Madame Anne-Lyne Boutin
Coordonnatrice du secrétariat de la commission
Projet de régularisation des crues du bassin versant du lac Kénogami
Bureau d'audiences publiques sur l'environnement
575, rue Saint-Amable
2^e étage, bureau 2.10
Québec (Québec) G1R 6A6

Objet : Réponses aux questions posées le 27 mai 2003

Réponses aux questions de la commission du BAPE datant du 27 mai 2003

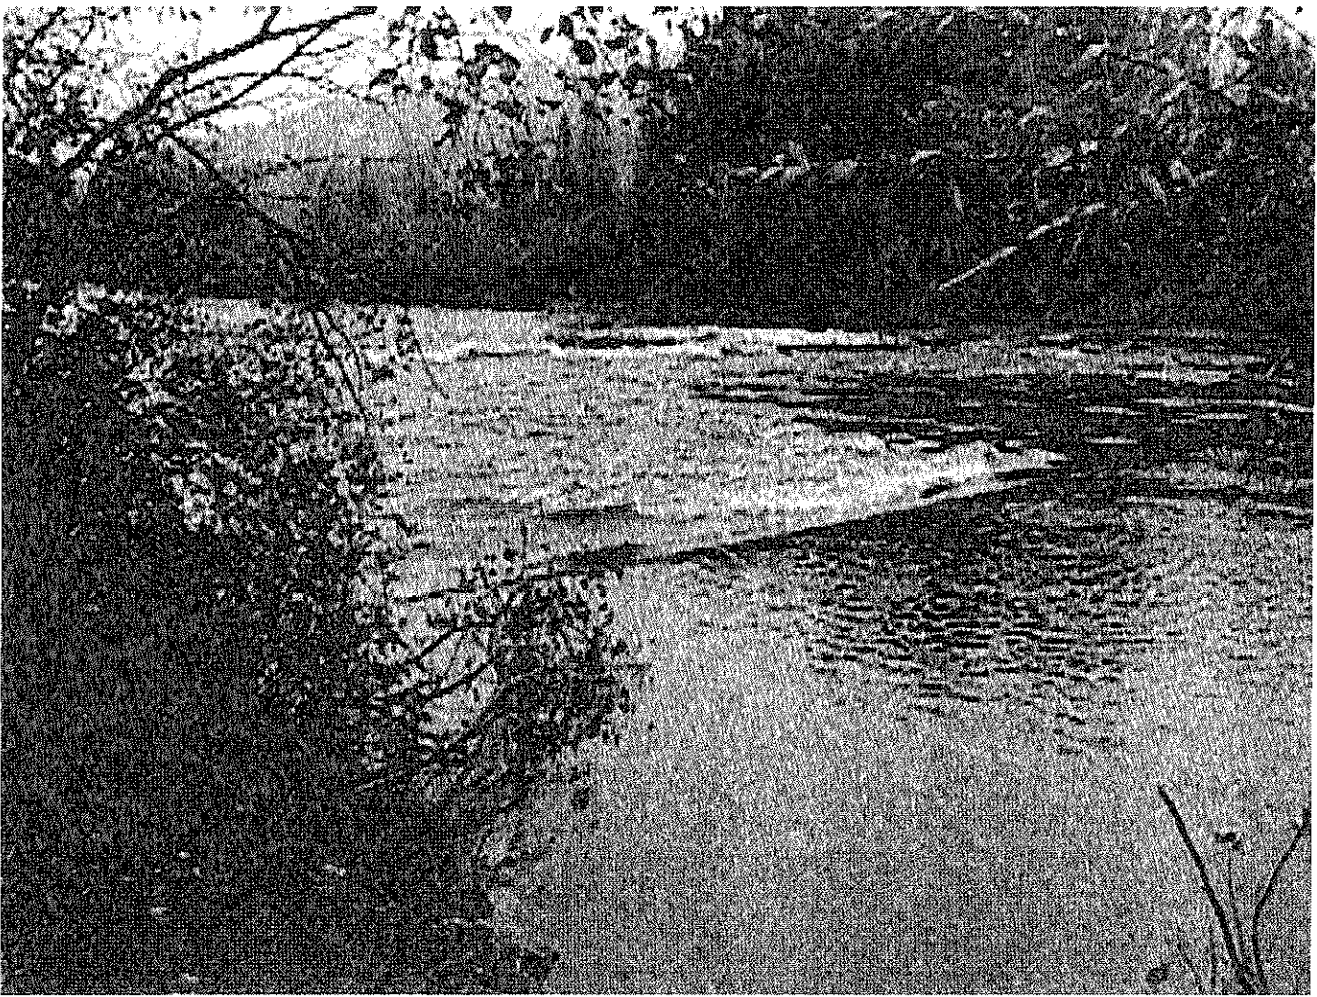
b) La hauteur de ce barrage a-t-elle été modifiée depuis sa construction ? Si oui, quelles étaient sa hauteur et sa capacité de retenue originelle, et quand ont-elles été modifiées ?

Le barrage Pikauba-3 appartenait à l'origine à la compagnie Price qui en a arasé les ailes en 1960. Nous n'avons pas l'historique du barrage et ne pouvons donc confirmer sa retenue originelle. Nous avons joint des photographies donnant un aperçu du barrage.
